柏崎刈羽原子力発電所第7号機 設計及び工事の計画の変更認可申請について

2020年12月11日
東京電力ホールディングス株式会社

No.	変更内容	頁
1	緊急時対策所換気空調系の陽圧化空調機及び外気取入送風機の原動機出力変更	3～13
2	火災防護設備（消火設備）のポンベの寸法変更	14～26

g. 中央制御室床下フリーアクセスフロア消火設備ハロゲン化物ポンベ

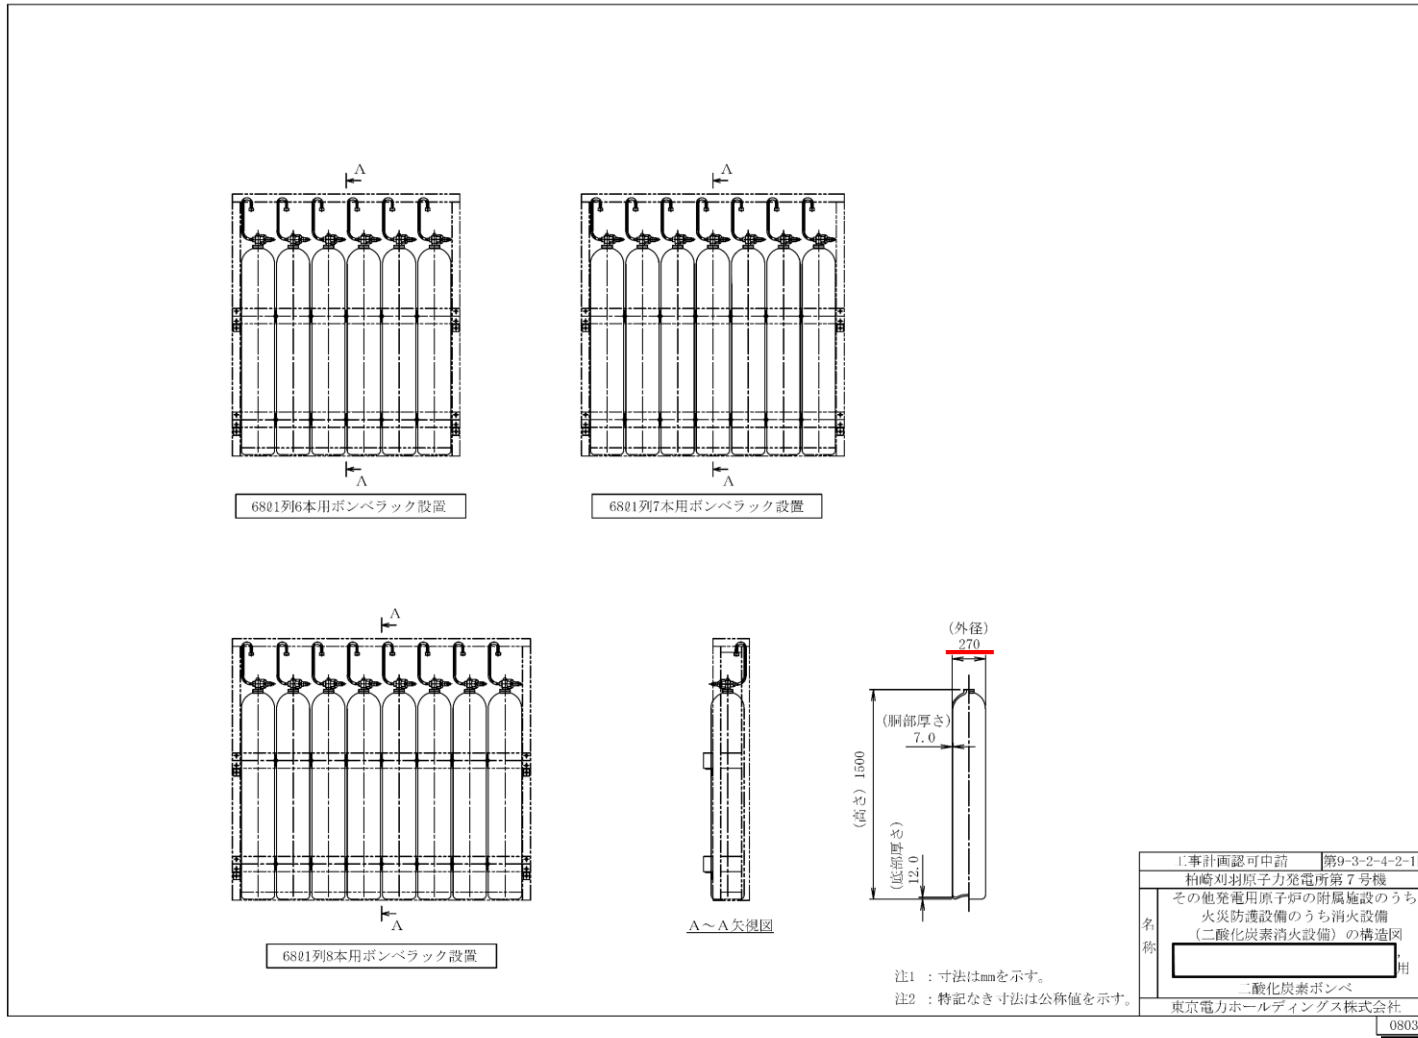
- ・ ポンベの寸法を変更する。

工事計画認可申請	第9-3-2-4-2-11図
相崎刈羽原子力発電所第7号機	
その他発電用原子炉の附属施設のうち 火災防護設備のうち消火設備 (二酸化炭素消火設備)の構造図	
名称	用
	酸化炭素ポンベ
	東京電力ホールディングス株式会社
	0X05

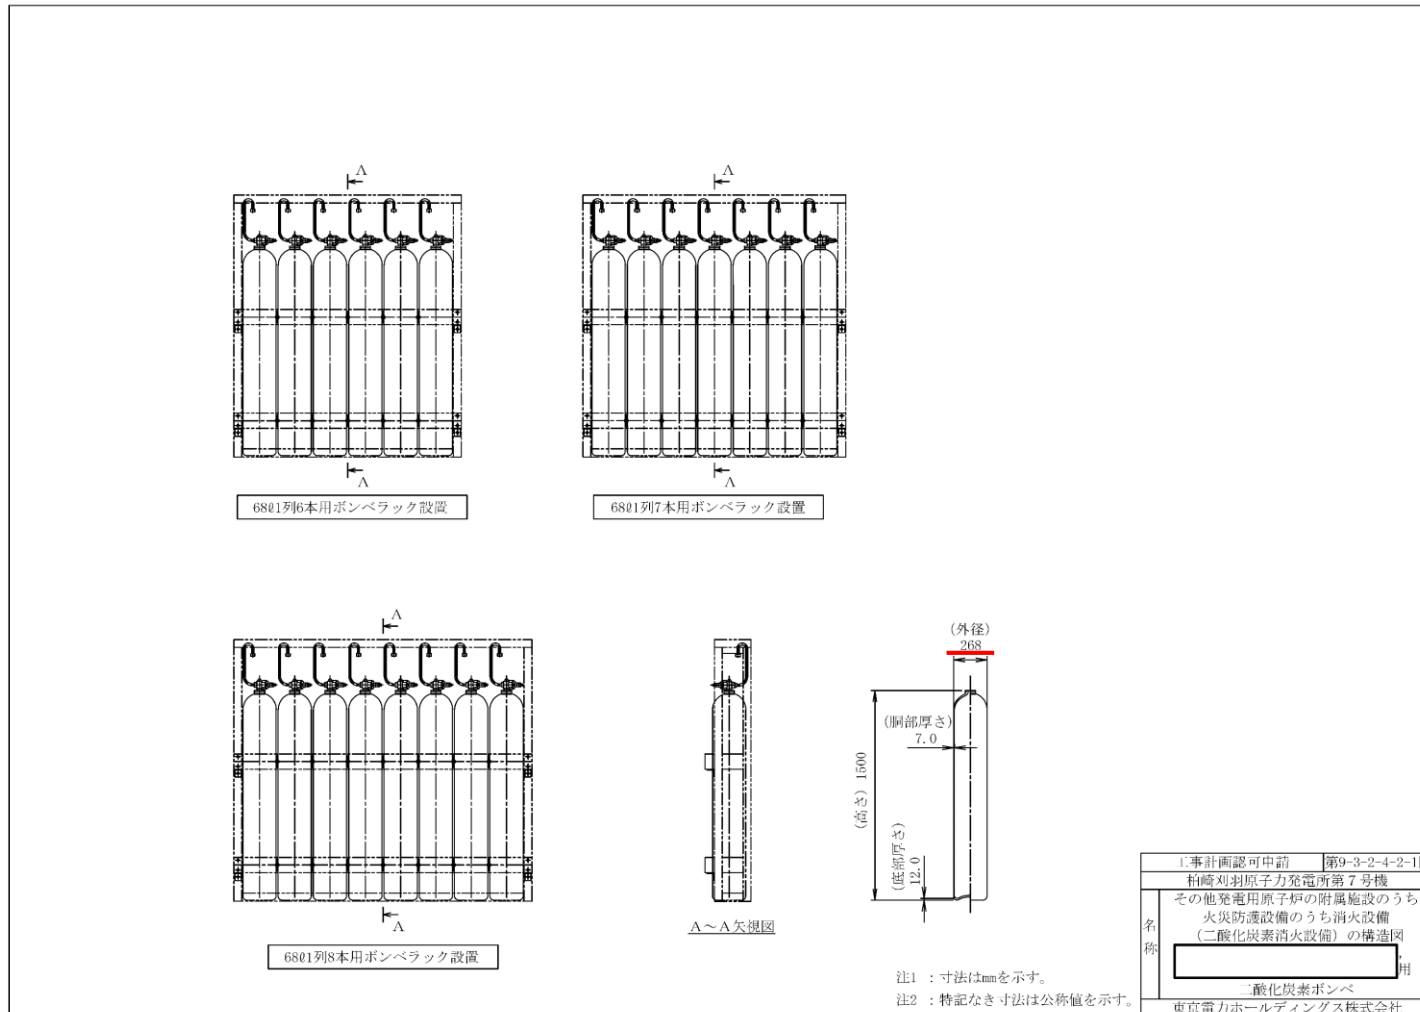
- ・ポンベの寸法を変更する。

工事計画認可申請	第9-3-2-4-2-2区
柏崎刈羽原子力発電所第7号機	
その他発電用原子炉の附属施設のうち 火災防護設備のうち消火設備 (二酸化炭素消火設備)の構造図	
名	用
称	二酸化炭素ポンベ
	東京電力ホールディングス株式会社
	0803

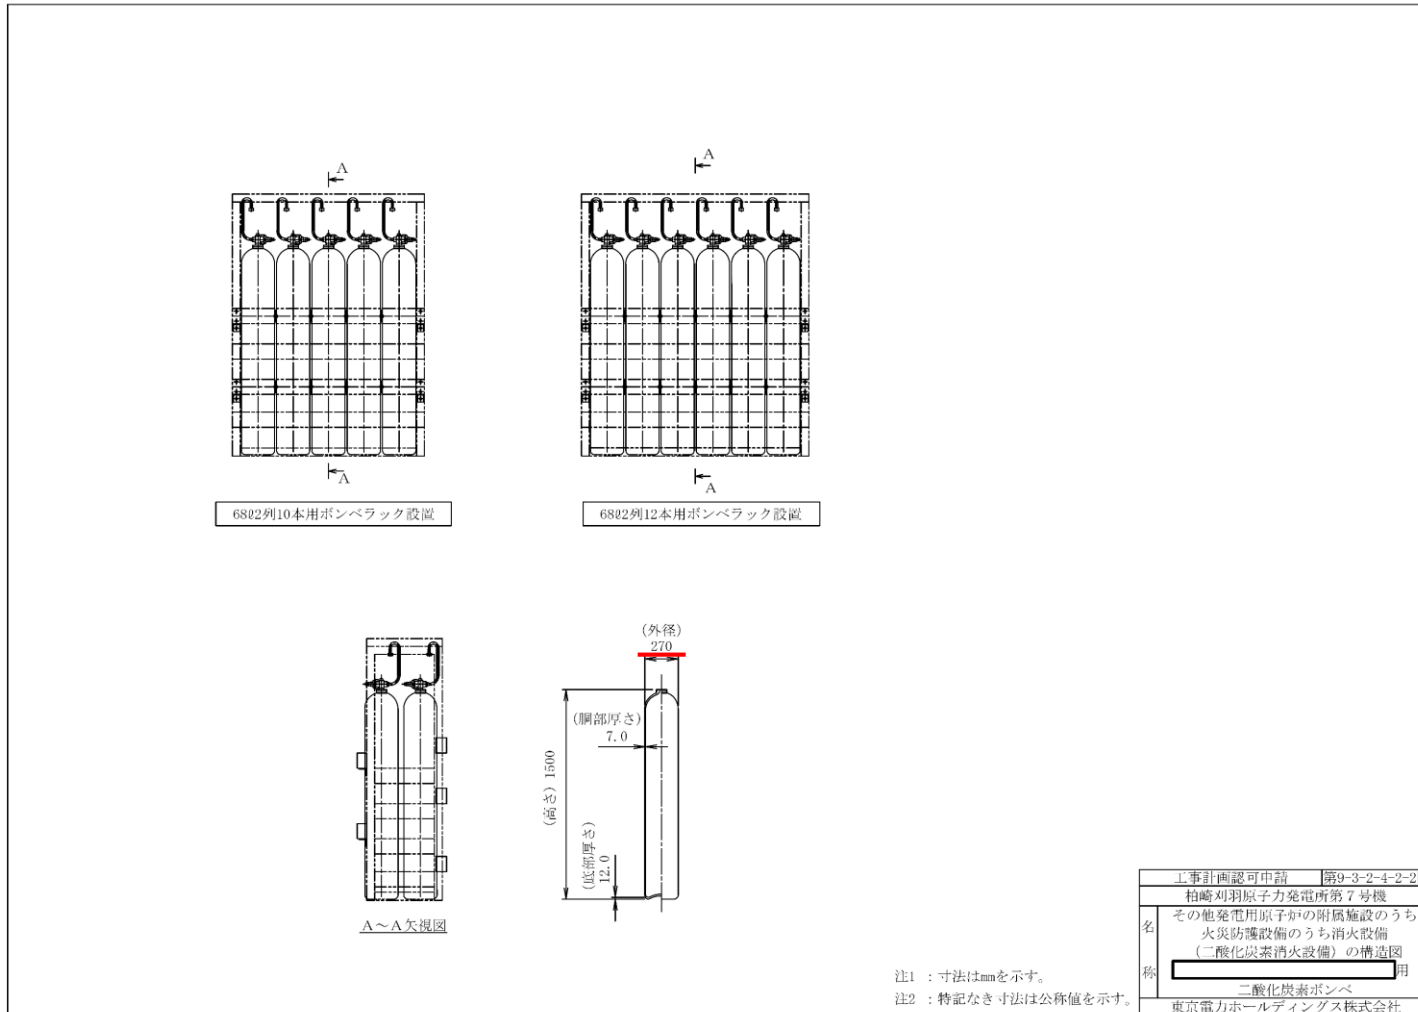
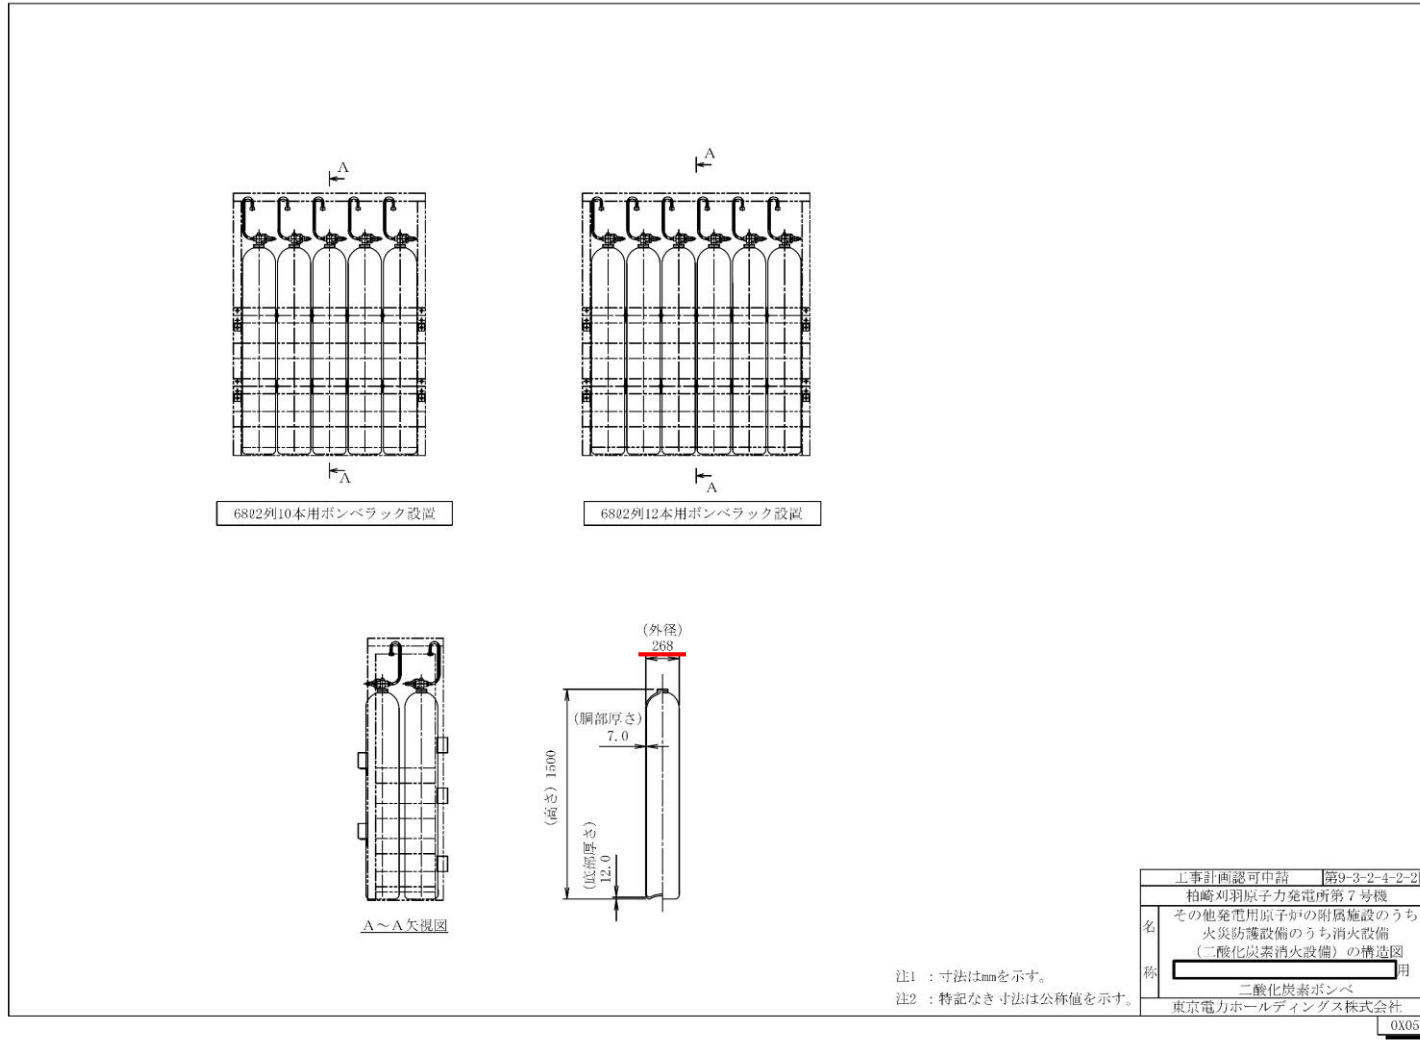
- ・ポンベの寸法を変更する。

- ・ポンベの寸法を変更する。

第 9-3-2-4-2-1~2 図 その他発電用原子炉の附属施設のうち火災防護設備のうち消火設備
（二酸化炭素消火設備）の構造図 別紙

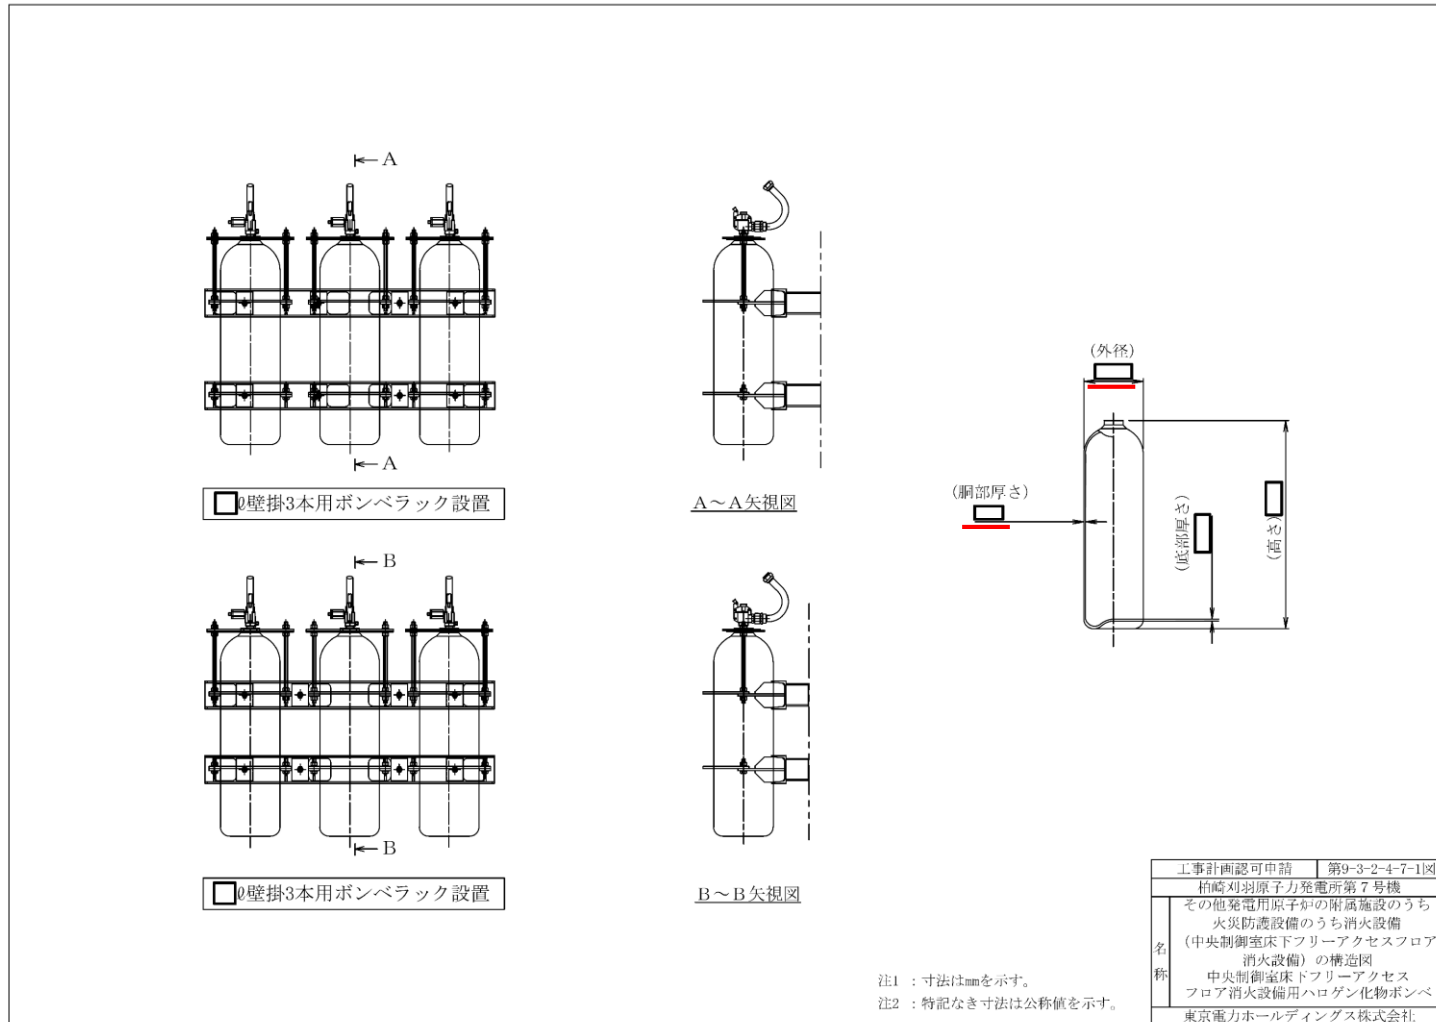
- ・ ポンベの寸法を変更する。

主要寸法 (mm)		許容範囲	根 拠
外径	268	±2.6mm	製造能力，製造実績を考慮したメーカー基準
高さ	1500	±10mm	同上
胴部厚さ	7.0	+規定しない -1.1mm	同上
底部厚さ	12.0	+規定しない 0mm	同上

工事計画認可申請	第9-3-2-4-7-1図
柏崎刈羽原子力発電所第7号機	
その他発電用原子力の附属施設のうち	
火災防護設備のうち消火設備	
(中央制御室床下フリーアクセスフロア	
消火設備)の構造図	
中央制御室床下フリーアクセス	
フロア消火設備用ハロゲン化物ポンベ	
東京電力ホールディングス株式会社	
0X06

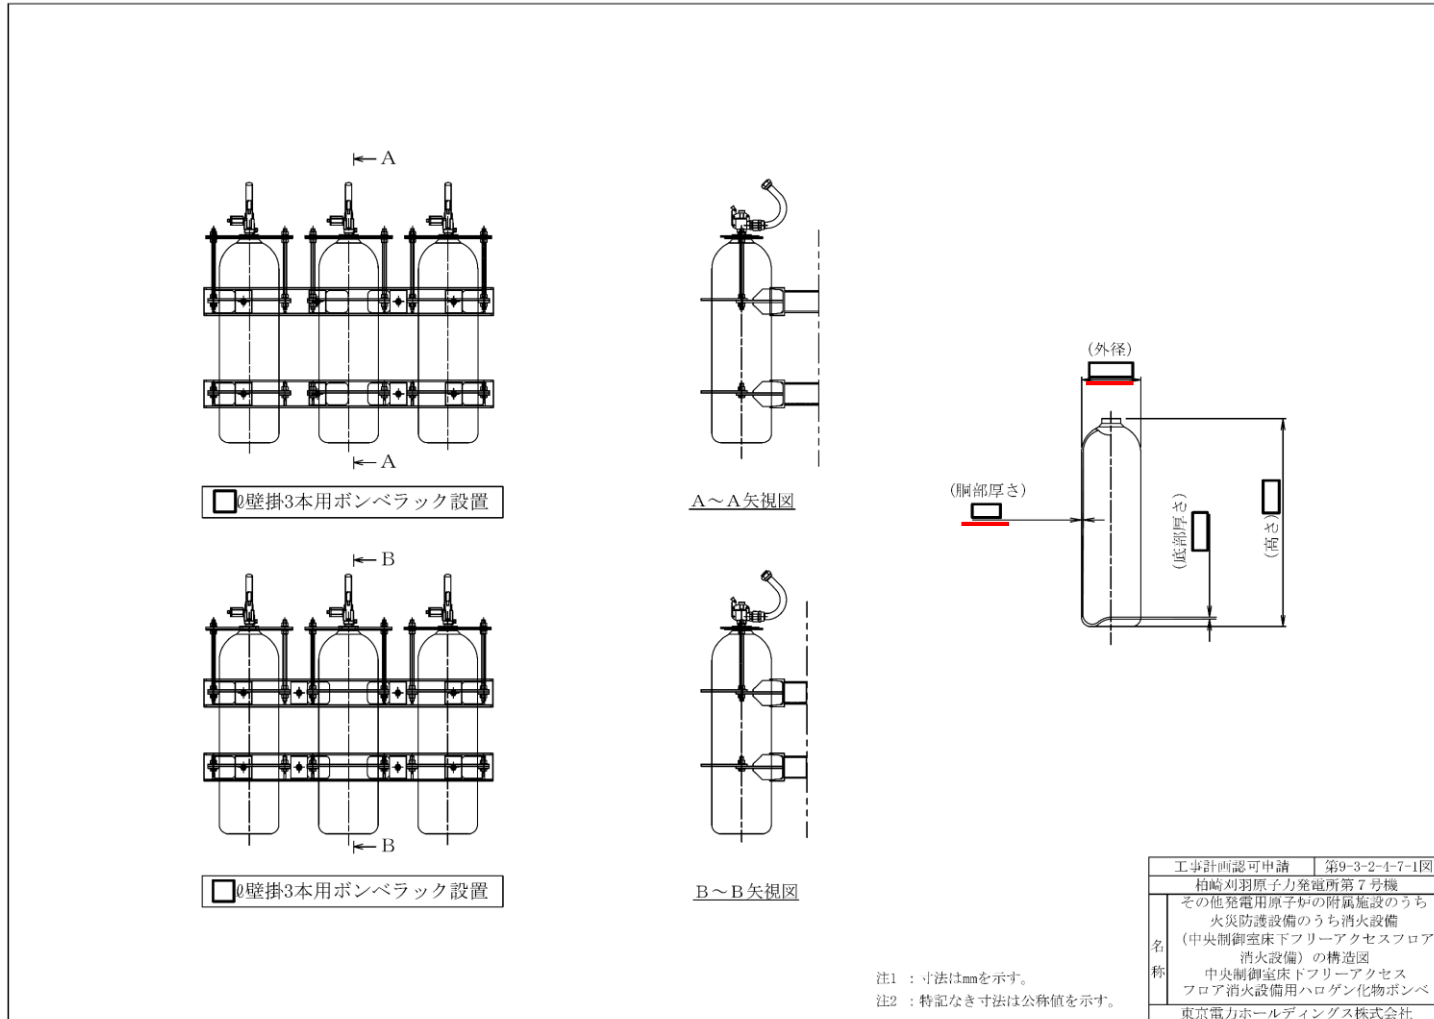
- ・ポンベの寸法を変更する。
